BOLLETTINO - BULLETIN

TECNICO • TECHNICAL	●	GRUPPO • GROUP	**3**
RICAMBI • SPARE PARTS	●	NR • NO	**88**
INFORMAZIONI • INFORMATION		DATA • DATE	**03-10**

MODELS: Brushcutters DS3800S - DS4200S

SUBJECT: Engine cover, cable lock, accelerator cable, earth wire, carburettor, primer fuel line.

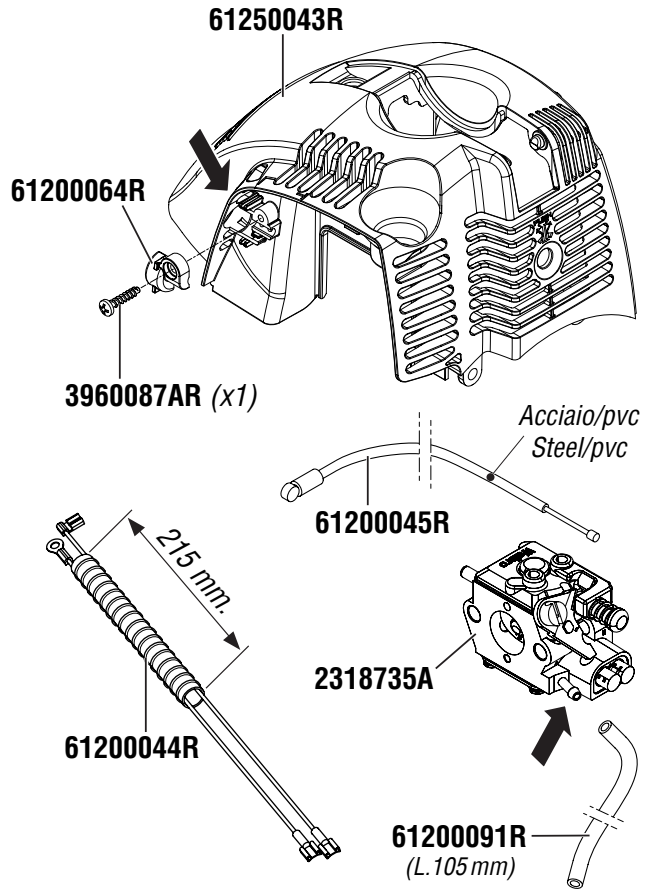
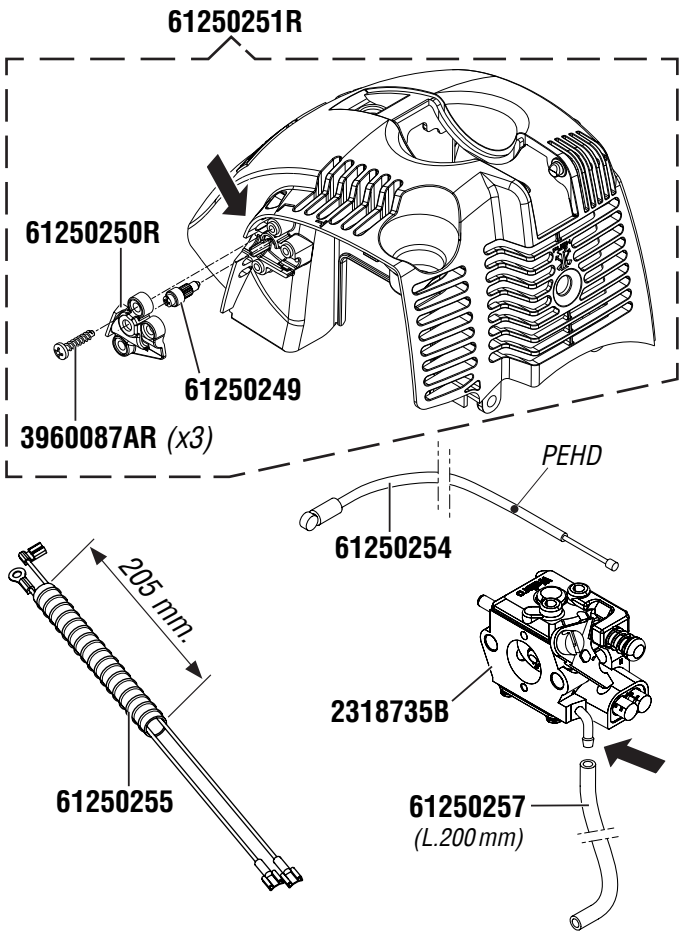
DESCRIPTION: Product improvement, to be able to adjust the throttle cable correctly we have altered the locking of the outer sheath. The new cable lock has 3 screws and an adjustable cable adjuster; the engine cover has been modified to accept the cable lock. The outer sheath of the accelerator cable has been changed from steel / pvc to PEHD; modified the fuel inlet pipe on the carburettor; changed length of the cable protector and earth wire and the length of the primer fuel line.

NOTES: When changing the engine cover we suggest that you also exchange the throttle cable PN 61250254.
